柏崎刈羽原子力発電所 7号炉大物搬入建屋建替に伴う 管理区域・保全区域変更について

2020年6月 30日
東京電力ホールディングス株式会社
柏崎刈羽原子力発電所

2. 管理区域再設定・保全区域変更について

第2.2-1図 管理区域及び周辺監視区域図

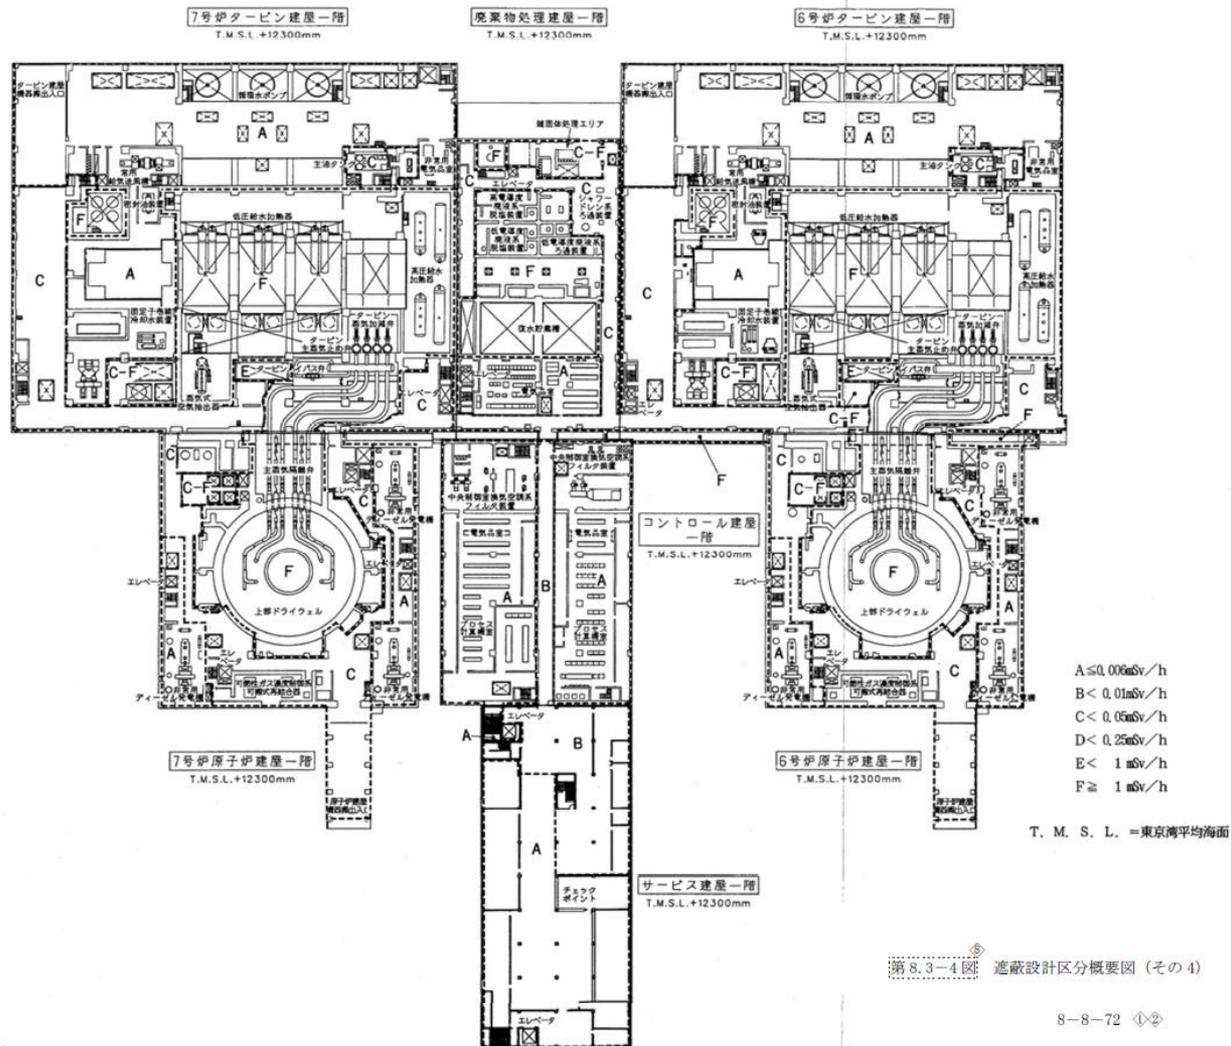
保安規定条文 (変更後)	設置許可記載	設置許可との 整合性説明
<p>添付2 管理区域図 (第93条及び 第94条関連)</p> <p>申請書記載 内容と同様 のため省略</p>	<p>[本文] 九、発電用原子炉施設における放射線の管理に関する事項 イ 核燃料物質及び核燃料物質によって汚染された物による放射線被ばくの管理の方法 (中略) (2) 管理区域及び周辺監視区域の設定 (i) 管理区域 炉室、使用済燃料の貯蔵施設、放射性廃棄物の廃棄施設等の場所であって、その場所における外部放射線に係る線量、空気中の放射性物質の濃度、又は放射性物質によって汚染された物の表面の放射性物質の密度が「実用発電用原子炉の設置、運転等に関する規則の規定に基づく線量限度等を定める告示」(以下「線量限度等を定める告示」という。)に定められた値を超えるか、又はそのおそれのある区域はすべて管理区域とする。 実際には部屋、建物、その他の施設の配置及び管理上の便宜をも考慮して、原子炉建屋、タービン建屋、廃棄物処理建屋、サービス建屋の一部並びに固体廃棄物貯蔵庫等に管理区域を設定する。 また、新燃料搬入時、使用済燃料輸送時等、上記管理区域外において一時的に上記管理区域に係る値を超えるか、又はそのおそれのある区域が生じた場合は、一時管理区域とする。</p> <p>[添付書類九] 2. 発電所の放射線管理 2.1 管理区域、保全区域及び周辺監視区域の設定 2.1.1 管理区域 炉室、使用済燃料の貯蔵施設、放射性廃棄物の廃棄施設等の場所であって、その場所における外部放射線に係る線量、空気中の放射性物質の濃度又は放射性物質によって汚染された物の表面の放射性物質の密度が「実用発電用原子炉の設置、運転等に関する規則の規定に基づく線量限度等を定める告示」(以下「線量限度等を定める告示」という。)(第2条)に定められた値を超えるか、又はそのおそれのある区域はすべて管理区域とする。実際には部屋、建物、その他の施設の配置及び管理上の便宜をも考慮して、第2.2-1図に示すように原子炉建屋、タービン建屋、廃棄物処理建屋、サービス建屋の一部、固体廃棄物貯蔵庫等を管理区域とする。 なお、原子炉建屋、タービン建屋、廃棄物処理建屋及びサービス建屋における管理区域は、添付書類八「11.1 放射線防護施設」に示す遮蔽区分図の区分Aを除いた範囲とする。 また、新燃料搬入時、使用済燃料輸送時等、上記管理区域外において一時的に上記管理区域に係る値を超えるか、又はそのおそれのある区域が生じた場合は、一時管理区域とする。</p>	<p>本文九号及び添付書類九(2.1 管理区域、保全区域及び周辺監視区域の設定)に管理区域について記載があり、保安規定記載はこれに整合している。</p>
